△△△△공단 상임감사

통보

제 목	재난취약지구 정비공사 낙석방지책 설치 검토 소홀
소 관 기 관	△△△△△△△△△△△△
조 치 기 관	△△△△△△△△△△△△
조 치 기 한	처분(요구)일로부터 1개월 이내
내 용

[그림1] 2022 △△△(△△) 재난취약지구 정비공사

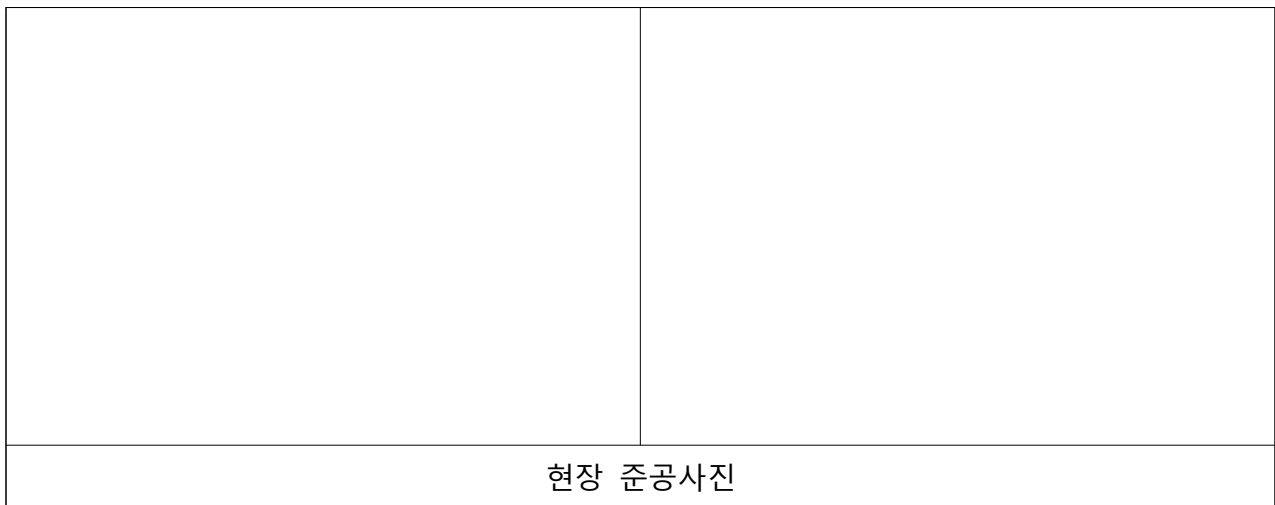
위 사업에 대한 준공도서(준공도면 및 준공사진)를 확인한 결과, 2022 △△△(△
△) 재난취약지구 정비공사의 경우 (재난취약지구-2구간)에 낙석방지책A(단부구간)
2경간과 낙석방지책A(표준구간) 19경간, 낙석방지책B(단부구간) 2경간과 낙석방지책
B(표준구간) 4경간을 설계에 반영하여 설치하였으나, 아래 [그림1]에서와 같이 일부
구간에 대하여 설계도면에 일반적인 낙석방지책 표준설치 방향이 아닌 역방향으로

설계되어 있었고 현장에서는 설계도면과 같이 설치되어 있음을 확인하였다.

△△△△△△△△△△△△에서는 재난취약지구 정비공사를 추진하면서 경사면과 이격이 있는 구간과 폭이 좁은 탐방로 구간에 현장 여건을 고려하여 낙석방지책을 역방향으로 설치하였다고 하지만, 낙석 등 위험지역에서 일반적으로 설치하는 낙석 방지책 설치기준이 있음에도 불구하고 전문가 자문 등 충분한 검토 없이 설계서에 반영하여 현장에 제작·설치한 사실이 있다.

△△△△△△△△△△△△△△△△는 종합감사 결과에 수용하며, 2022년 및 2023년 재난 취약지구 정비공사 시 기존 낮게 설치된 낙석방지책을 보강하고 이질감을 없애기 위하여 같은 형태로 설치하였으며, 낙석방지책이 설치된 구간은 경사면과 충분히 이격거리가 있어 안전하다고 판단하였고, 일부 구간은 탐방로 폭이 좁아 현장 여건을 고려하여 제작·설치하였습니다. 향후 공원사업 추진 시 공종별 표준시방서, 특기시

이사장(△△△△△△△△△△△△△△)은 관련 규정 숙지 및 직원 교육 등을 통한 재발방지 대책을 마련하시기 바랍니다.(통보)
